SNACK 60

FRIGGITRICI ELETTRICHE
ELECTRIC HEATED FRYERS
FRITEUSES ELECTRIQUES
ELEKTROBEHEIZTE FRITUSEN

INFORMAZIONE TECNICA

TECHNICAL INFORMATION

MARENO ALI spa Mareno di Piave (TV)	ELABORATO:	APPROVATO:	GRUPPO:	DENOMINAZIONE:		
			Serie 600 Snack	Impianto elettrico - Mobile		
	DATA:	DATA:	PARTICOLARE:	REV. N.	DEL	DISEGNO N.
	25 Nov 2011	25 Nov 2011	Disegno esploso per ricambi	Z02	0613	3.6M.42
	SOST. DIS.

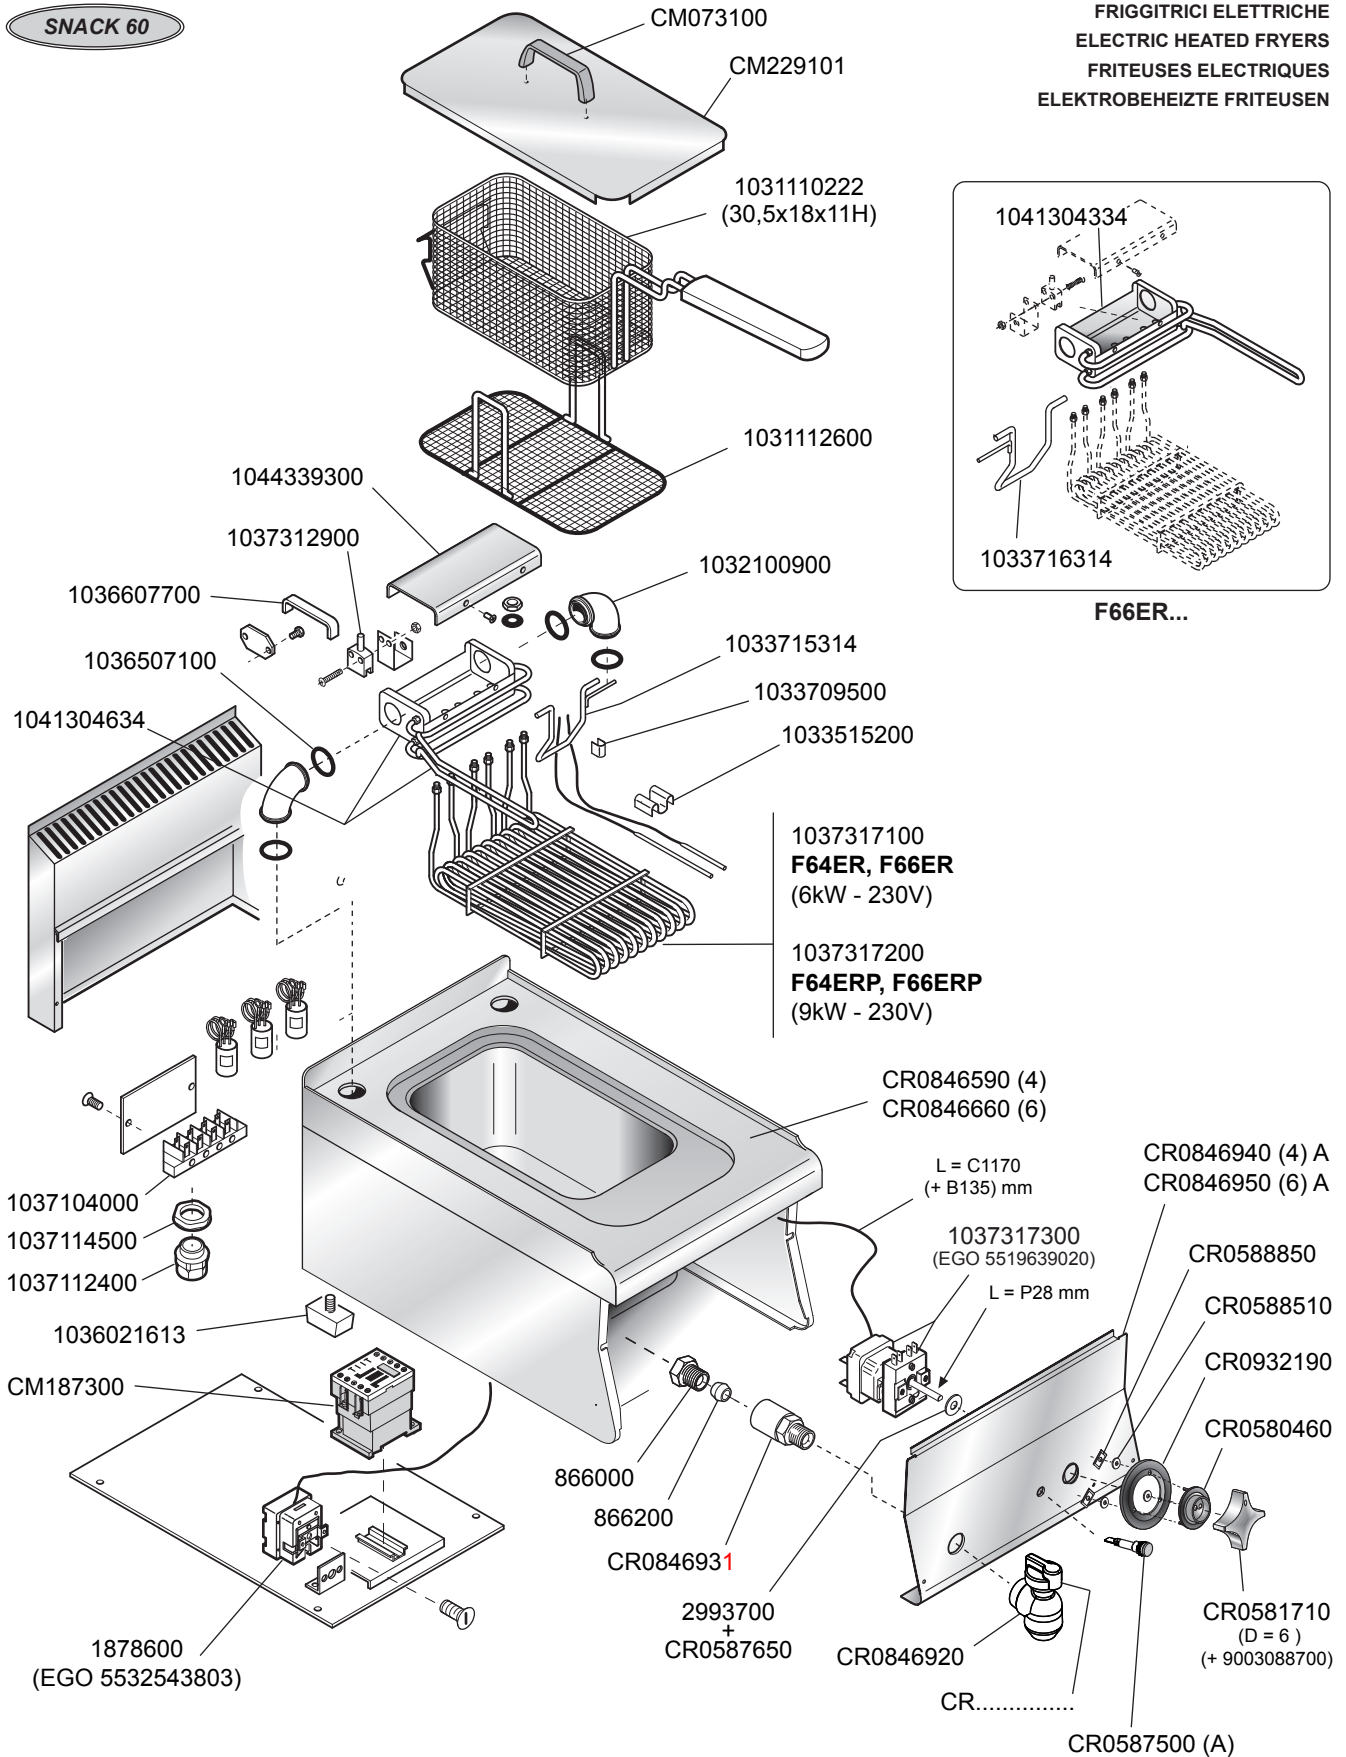
To reset the safety thermostat it is necessary to remove the front control panel. There is no holes in the front panel just to prevent water inlet during washing operation, but since the 15th of May 2013 in all our production we have modified the extension drain tube Cod. CR0846931, which can be held by a 30 mm spanner from outside.

In this way it is now possible to safely turn the oil drain tap even if is glued with a sealant. See the attachment picture. The extension drain tube Cod. CR0846931 is interchangeable and can replace the previous Cod. CR0846930.
